Impianto di produzione di energia elettrica da fonte eolica "Tuscania", di potenza nominale pari a 33 MW, e relative opere connesse da realizzarsi nel comune di Tuscania (VT)"

### Relazione di controdeduzione alle richieste di integrazione del Ministero della Cultura e della Regione Lazio

**F0602GR01A**

Figura 1: Stralcio della Carta del piano territoriale paesistico regionale PTPR - TAVOLA A

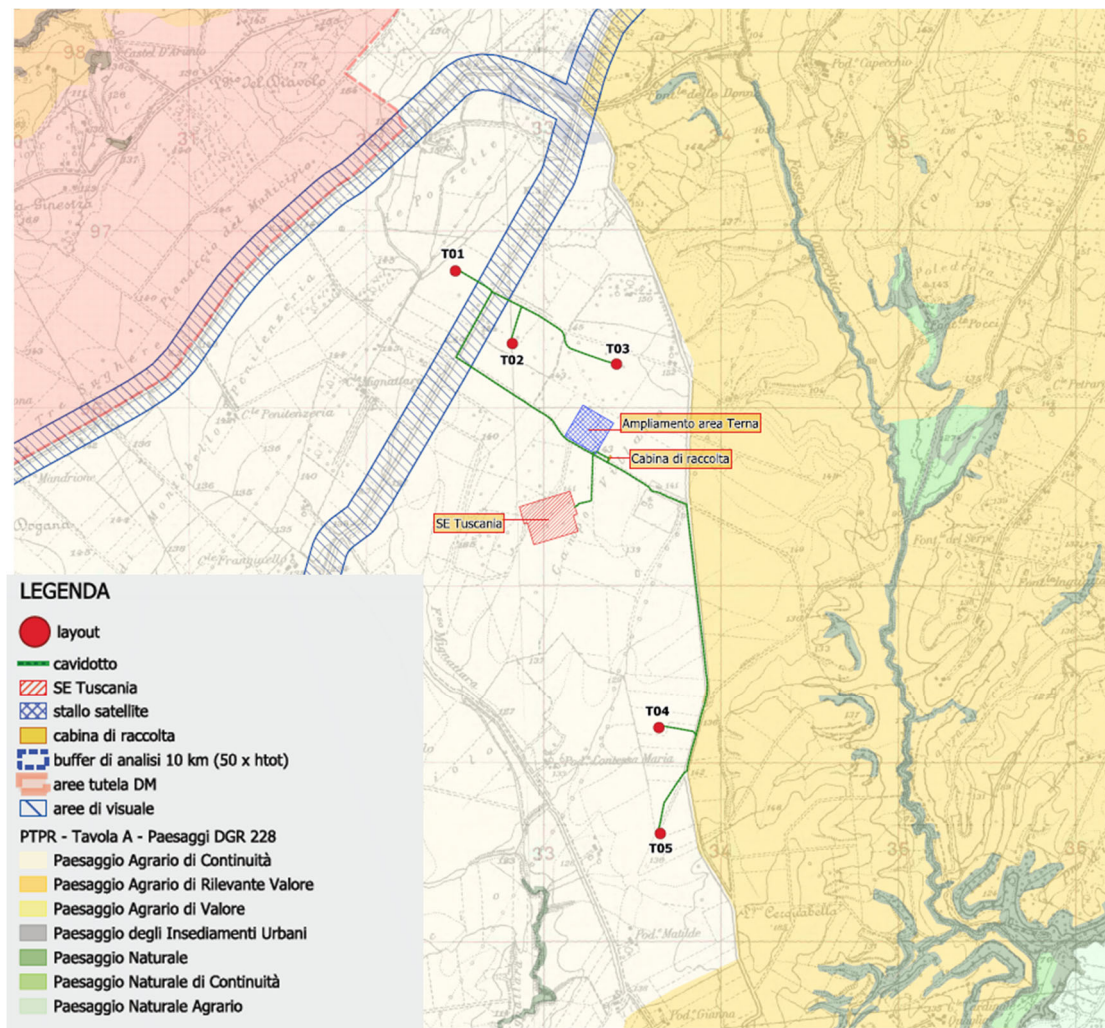
sovrapposizione del layout definitivo dell'intervento sulle Tavole A, B e C del PTPR (elaborati ufficiali pubblicati sul sito della Regione Lazio), integrato con le modifiche introdotte dal DM n. 23 del 15.02.2024, in formato adeguato a un'agevole visione della sovrapposizione di tutte le opere previste alle aree soggette a tutela ai sensi del D.lgs. 42/2004.

In riscontro al punto 1 sono state aggiornate **le tavole A e B del PTPR**; in particolare l'aggiornamento ha riguardato l'**Ambito paesaggistico del bacino del torrente Arrone** nei Comuni di **Arlena di Castro, Canino, Cellere, Montalto di Castro, Piansano, Tarquinia, Tessennano e Tuscania** che, con **Decreto del Segretariato regionale del Ministero della Cultura per il Lazio 15 febbraio 2024, n. 23**, è stato dichiarato di notevole interesse pubblico ai sensi degli artt. 136 co. 1 lett. c) e d) e 138 co. 3 del d.lgs. n. 42/2004.

Si precisa che **le opere di progetto non interferiscono con tale area**.

Figura 4: Individuazione posizione punti di interesse

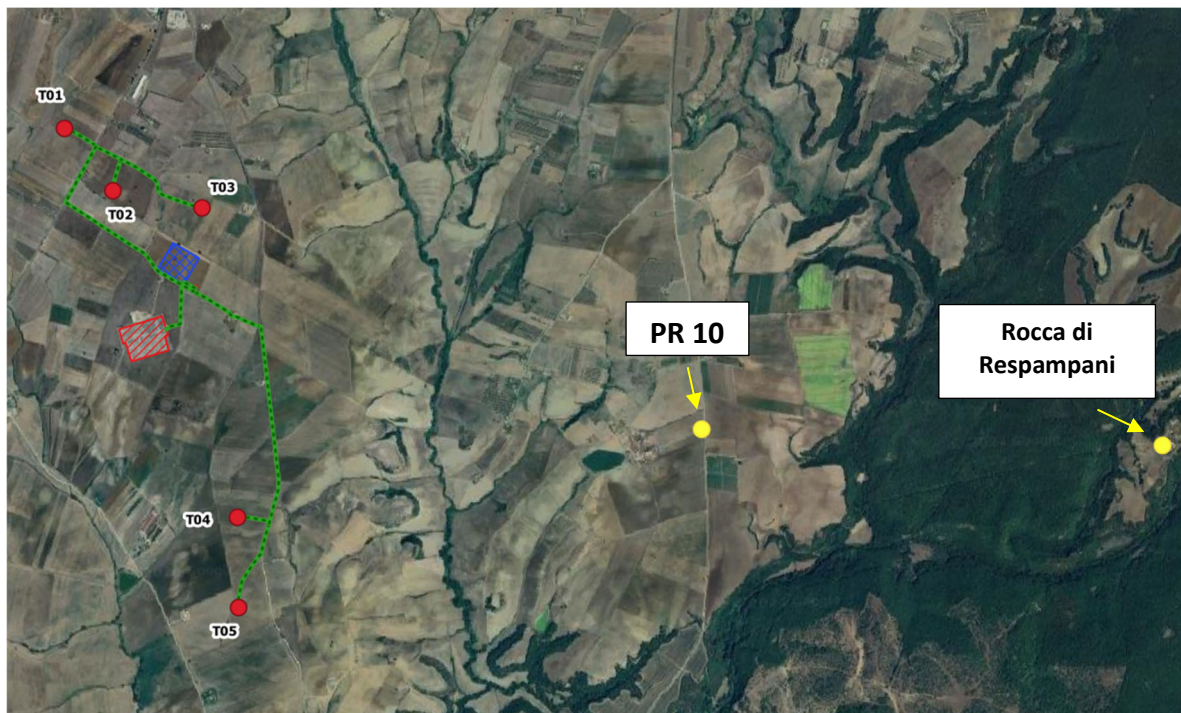
5) un approfondimento dello studio di intervisibilità mediante rendering e fotoinserimenti (in scala e risoluzione adeguata ad una agevole comprensione) finalizzati a comprendere l'incidenza delle opere in progetto rispetto ai beni culturali (art. 10 del D.lgs. n. 42/2004) e paesaggistici (art. 136 del D.lgs. n. 42/2004) presenti nell'ambito distanziale di cui ai punti precedenti. Si rappresenta che quello sinora prodotto non risulta del tutto adeguato a valutare un'opera di tale impatto, considerato anche che ad oggi non esistono nell'area impianti di tali dimensioni e impatto. Si chiede pertanto che vengano prodotti degli approfondimenti dell'intervisibilità in relazione ai siti archeologico-monumentali di interesse culturale e ambientale da cui si evincano tutte le mutazioni prospettate dello skyline apprezzabile da Colle San Pietro a Tuscania e dal Casale di Montebello (ulteriori ed esaustivi punti di vista rispetto a quanto prodotto), e della valle del Fiume Marta così come percepita dai pianori e punti di belvedere significativi che la circondano. Si rileva infine che non sono stati presi in considerazione, e pertanto si chiede di integrare le analisi di visibilità dai seguenti punti di vista: Castel Ghezzeo (sottoposto a tutela ai sensi dell'art. 10 del D.lgs. 42/2004 con decreto del 03.07.2023), Madonna dell'Olivo (chiesa e necropoli etrusca), Necropoli di Sasso Pinzuto, Necropoli di Pian di Mola, Casale di Carcarello, tratto della Strada delle Poppe prospiciente l'Abbazia di San Giusto, Parco di Torre di Lavello, Rocca Respampani a Monte Romano, Necropoli etrusca di Monterozzi e sito archeologico della città (Ara della Regina) a Tarquinia. Si invita inoltre a effettuare eventuali ulteriori analisi da altri beni archeologici e monumentali non elencati sopra ma presenti nelle aree contermini all'impianto, a titolo esemplificativo si ricordano quelli individuati nell'Elaborato n. 9 "Localizzazione dei siti archeologico-monumentali su IGM" allegato alla dichiarazione di notevole interesse pubblico DM 23 del 15.02.2024;

6) un approfondimento dello studio di intervisibilità mediante rendering e fotoinserimenti (in scala e risoluzione adeguata ad una agevole comprensione) della proposta progettuale che consenta di verificare la mutazione del comparto paesaggistico di riferimento, in particolare dalla SP.3 e dalla SP.4, percorsi panoramici individuati dal PTPR, ricordando quanto disposto dall'art. 50 delle Norme del PTPR ovvero "la salvaguardia delle visuali attraverso la protezione dei punti di vista e dei percorsi panoramici, nonché dei coni visuali formati dal punto di vista e dalle linee di sviluppo del panorama individuato come meritevole di tutela". Lo studio dovrà essere effettuato mediante una comparazione dello stato attuale dei luoghi e le modificazioni proposte, da un numero adeguato di punti di vista sia a partire da una distanza di almeno 2 km che con viste a corto raggio. Lo studio di inserimento dovrà documentare, inoltre, l'inserimento delle opere di mitigazione se previste.

In riscontro a tale punto sono stati effettuati ulteriori fotoinserimenti (cfr. [F0602GT02A - Fotoinserimenti integrativi](#)) dai beni annoverati di seguito (in grassetto sono stati evidenziati i beni oggetto delle presenti richieste di integrazione):

- **Necropoli etrusca di Monterozzi** perché fuori dal buffer che definisce l'area vasta di analisi ai sensi del D.M. 10/09/2010;
- **Rocca Respampani a Monte Romano:** poiché la presenza della vasta area boscata interposta tra il punto di interesse in questione e l'area parco fa sì che non vi sia nessuna visibilità pertanto il fotoinserimento è stato eseguito in corrispondenza del punto **PR10**.

Figura 5: Individuazione dei layout alternativi nelle aree compatibili in base a norme, vincoli e tutele presenti nell'area sovralocale di analisi

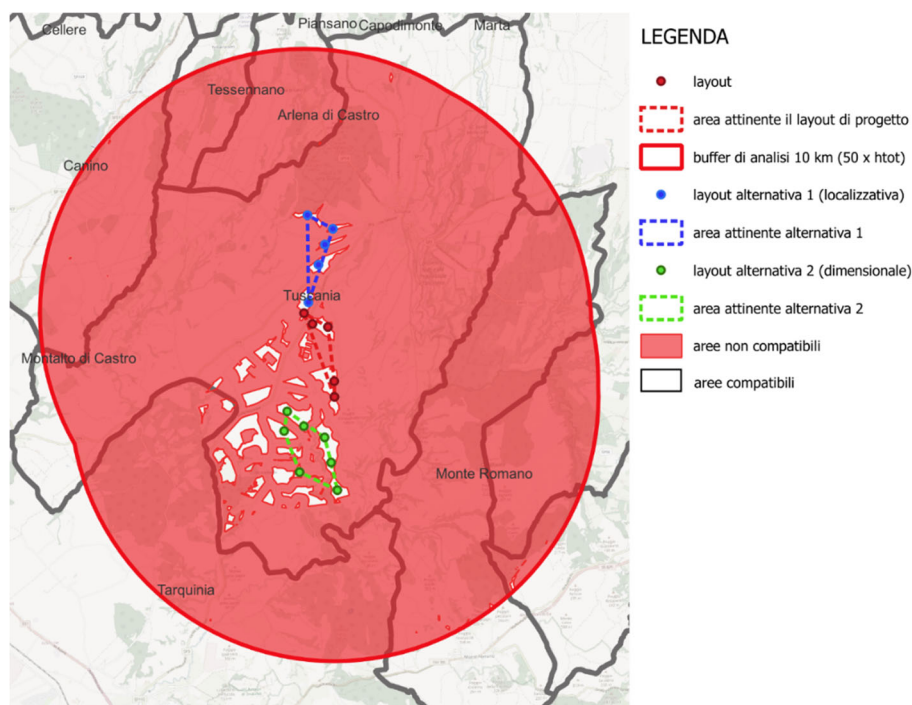
7) di integrare lo SIA con l'analisi di una alternativa progettuale sviluppata con aerogeneratori con altezze inferiori ad esempio di altezza complessiva di 100 m fuori dal piano di campagna, diversamente dal modello con altezza di 200 m qui prospettato. Si chiede quindi di integrare tale ipotesi con i risultati di produzione energetica prospettati da una soluzione simile;

8) documento delle alternative sufficientemente motivato e articolato sulle specificità del territorio considerato.

L'alternativa progettuale proposta nell'ambito delle presenti richieste di integrazione e relativa al modello di aerogeneratore di altezza complessiva di 100 metri non è stata valutata poiché si tratta di un modello di aerogeneratore non più in commercio.

Al contrario il layout proposto è stato confrontato con 2 possibili alternative realistiche, individuate all'interno delle aree compatibili alla localizzazione degli impianti da fonte eolica.

- **Alternativa 1:** si tratta di un'[alternativa di localizzazione](#) che prevede l'installazione di aerogeneratori di pari numero e caratteristiche di quelle di progetto, ma con posizioni differenti rispetto a quelli di progetto;

- **Alternativa 2:** si tratta di un' **alternativa dimensionale** che prevede l'installazione di un numero maggiore di turbine eoliche con potenza e diametro inferiori rispetto agli aerogeneratori di progetto, a parità di produzione annua complessiva di energia elettrica, e disposti su un'area più estesa.

**In conclusione la localizzazione scelta del layout di progetto è quella migliore dal punto di vista dell'equilibrio tra fattori di impatto e produttività potenziale.**
